Novo esquadro de alinhamento aros fixo OS

Sistema OS-D⁺

213017 CANTO ALINHAMENTO OS

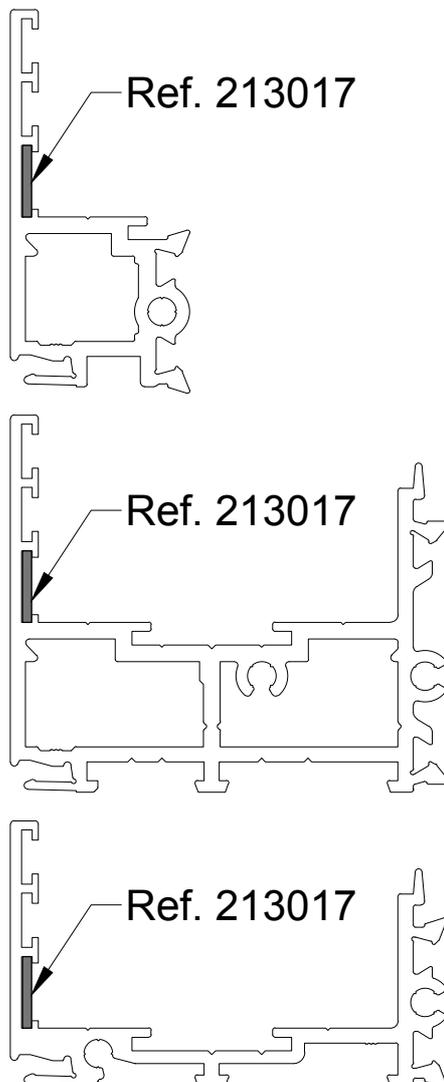
Os perfis SO 05, SO 06, SO 07, SO 11, SO 12, SO 13, SO 14 e SO 15 sofreram alterações nas suas abas. Contudo, e durante o período em que as respetivas abas existam em simultâneo (abas do tipo A e abas do tipo B), dever-se-à ter o cuidado de aplicar o Canto de Alinhamento correto. Assim sendo:

O artigo 213017 é aplicado em todos os aros fixos do sistema OS-D⁺ que tenham a seguinte configuração de aba (A):

213018 CANTO DE ALINHAMENTO OS Nº2

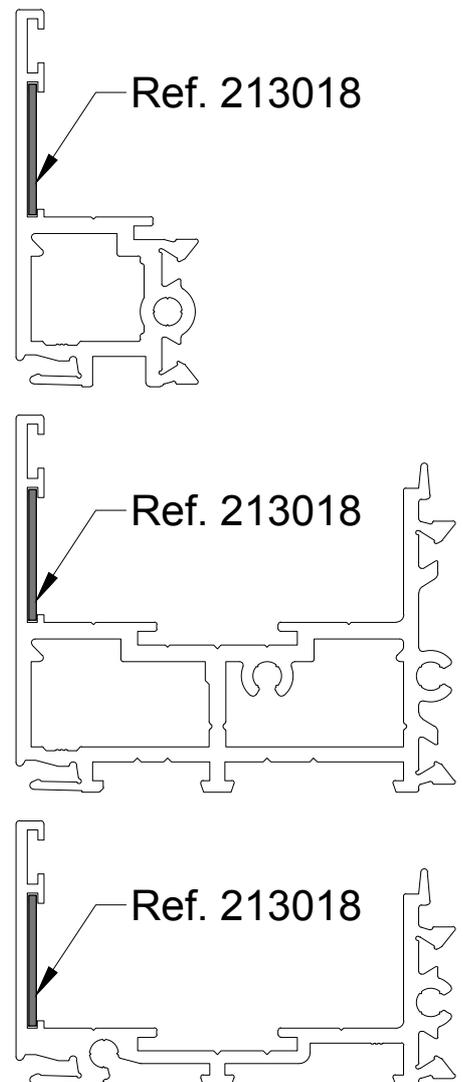
O artigo 213018 passará a substituir o artigo 213017 em todos os aros fixos do sistema OS-D⁺ que tenham a seguinte configuração de aba (B):

Esta situação deixará de ter efeito assim que os perfis com a composição das abas do tipo A deixarem de existir.
